美浜発電所3号機の設置変更および 工事計画認可に関する審査の概要

平成28年11月14日

原子力規制庁
地域原子力規制総括調整官(福井担当)

美浜発電所 3号機の設置変更に関する 審査書の概要

敷地と白木-丹生断層の間の地質・地質構造

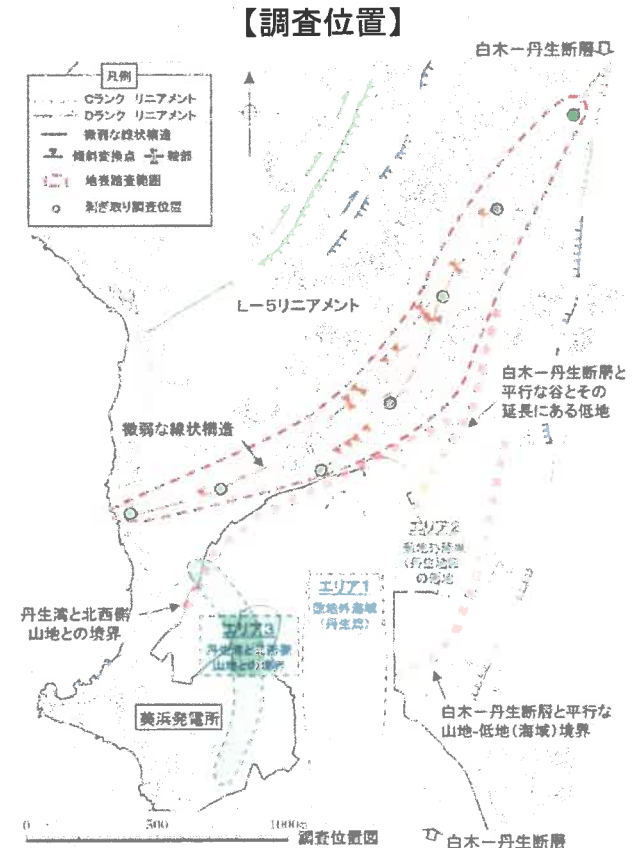
- 有識者会合を踏まえて実施した詳細な地形判読、地質調査、海上音波探査(エリア1)、反射法地震探査(エリア2、3)やベイケーブル調査(エリア3)等により、白木-丹生断層から敷地に向かって派生する震源として考慮する活断層は認められないことを確認。

【敷地周辺の主な断層の分布】

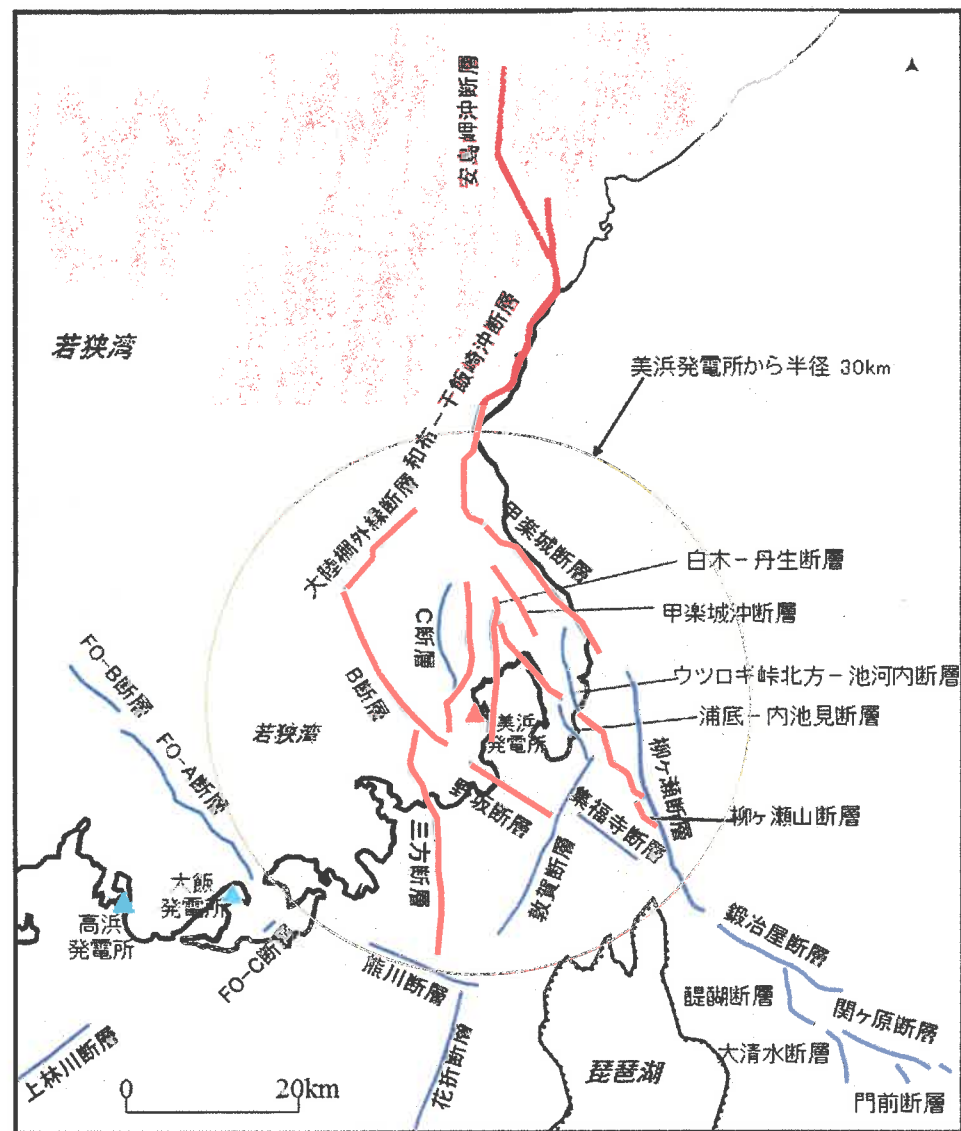
- C断層、三方断層、白木-丹生断層、大陸棚外縁～B～野坂断層、安島岬沖～和布-干飯崎沖～甲楽城断層に加え、審査の過程において甲楽城沖断層～浦底断層～池河内断層～柳ヶ瀬山断層による地震を検討用地震として追加。
- 断層上端深さについて、調査結果の信頼性を踏まえて評価することを指摘し、申請当初の4kmから3kmに見直した上で地震動評価を実施。
- 地震動評価において、震源断層の長さの不確かさとして、安島岬沖～和布-干飯崎沖～甲楽城断層～甲楽城沖断層～浦底断層～池河内断層～柳ヶ瀬山断層～柳ヶ瀬断層南部～鍛冶屋断層～関ヶ原断層の連動ケースを追加。

燃料被覆管温度の推移

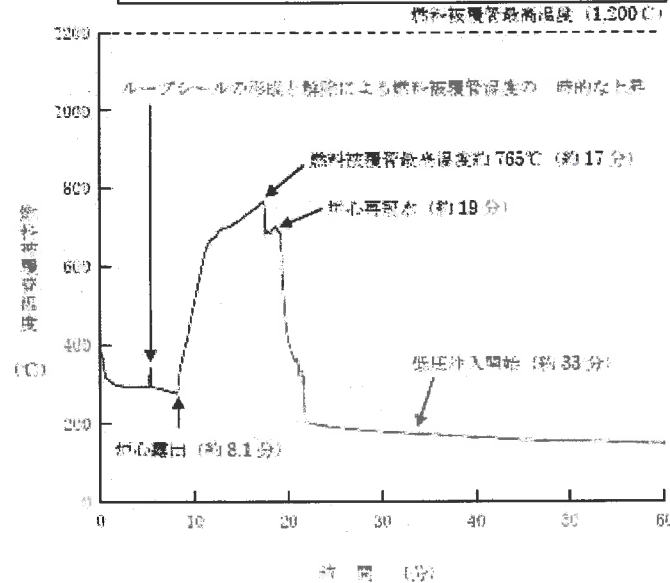
申請者の解析結果について、申請者が使用した解析コード、解析条件の不確かさを考慮しても、炉心損傷防止対策の評価項目を満足していること、対策及び復旧作業に必要な要員及び燃料等から、対策が有効なものと判断。

・燃料被覆管最高温度は1200°C以下を満たしている(下図)。

水素濃度の推移

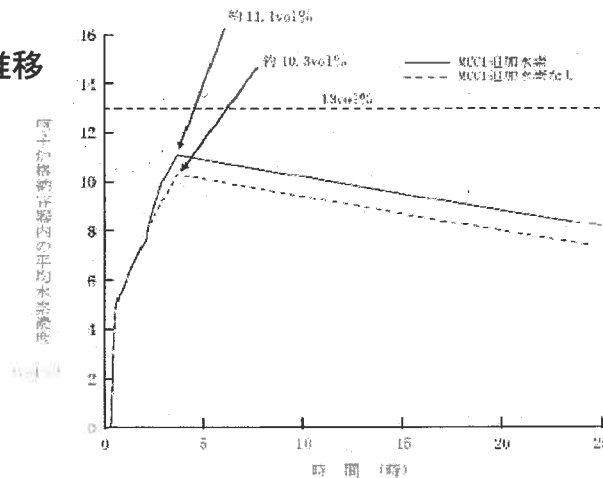
・ 水素濃度の最大値は以下の通りとなった。炉心の75%のジルコニウムが反応した場合(規制要求)は約10.3%。さらにMCCIに伴い発生する水素の不確かさを考慮し、保守性を入れて評価した場合は約11.1%(右上図)となり、13%以下を満足した。

・ 上記はPARのみの評価結果であるが、実際には、これに加えてイグナイタの効果も期待できるため、申請者の評価は十分に保守的である(右下図、実線)。

申請者の解析結果について、申請者が使用した解析コード、解析条件の不確かさを考慮しても、格納容器破損防止対策の評価項目を満足していること、対策及び復旧作業に必要な要員及び燃料等から、対策が有効なものと判断。また、イグナイタは、水素が頂部に成層化する可能性も考慮して、格納容器ドーム部頂部付近にも設置することを確認。

津波シミュレーションの結果を踏まえた対策

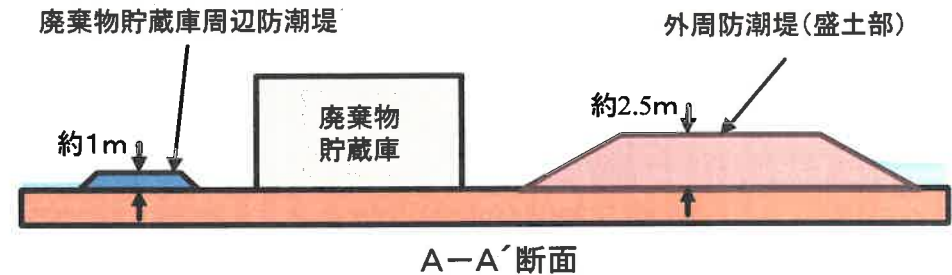
廃棄物貯蔵庫の周辺は20cm程度の浸水深となるため、周辺の道路等をセメント改良土で1m程度嵩上げすることにより廃棄物貯蔵庫への浸水を防止する。(廃棄物貯蔵庫周辺防潮堤)
 また、外周防潮堤(盛土部)は耐震性および津波耐性を高めるために可能な限り幅を広くするとともに、地震時の相対変位が問題となる隅角部を無くすように設計する。(詳細形状は今後決定)

外周防潮堤(盛土部)は津波の流入経路を限定して廃棄物貯蔵庫周辺の浸水深を低減する機能を期待するため、防潮堤が地震後に必要な高さを維持していることを有効応力解析により今後確認する⁴⁹

③放水ピットの改造

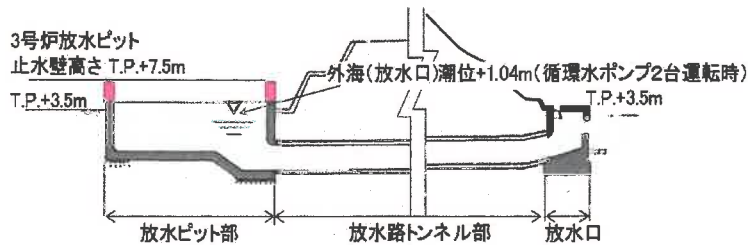
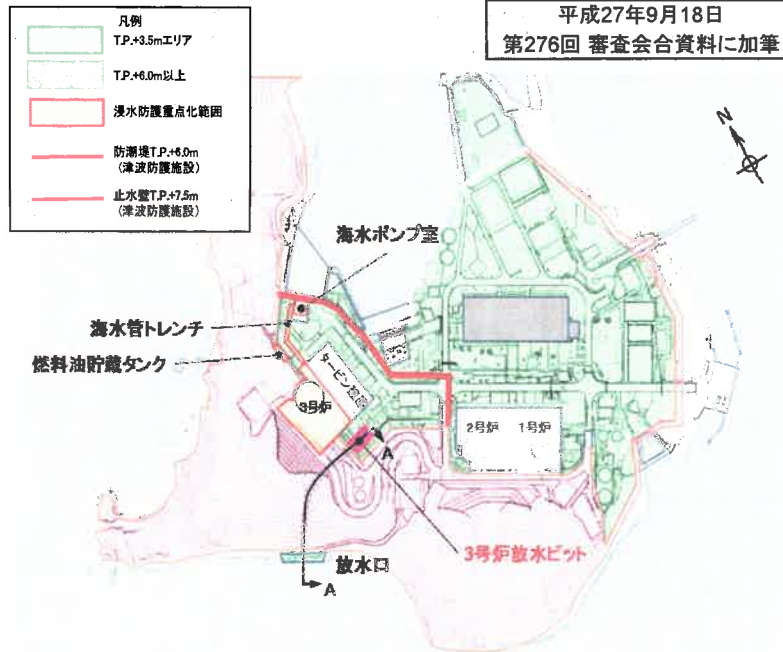
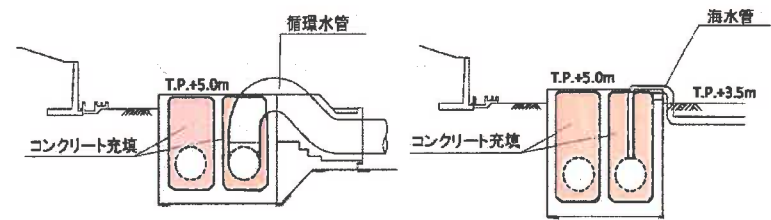
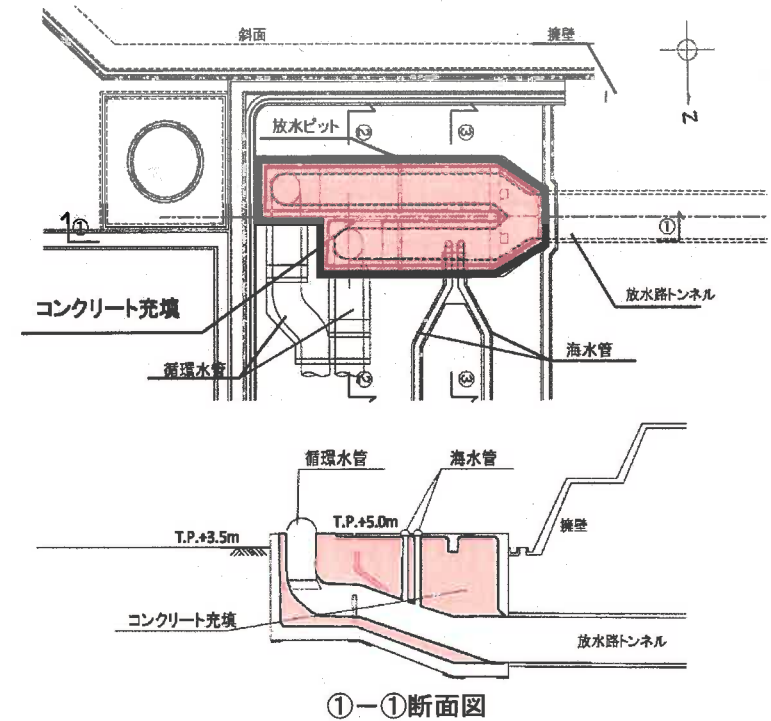
放水ピットから津波が流入する構造となっていることから、放水ピット部に止水壁を設置する方法としていたが、循環水管及び海水管を直接放水路に接続するとともに、ピット内をコンクリートで充填することにより、津波を流入させない構造に改造する。
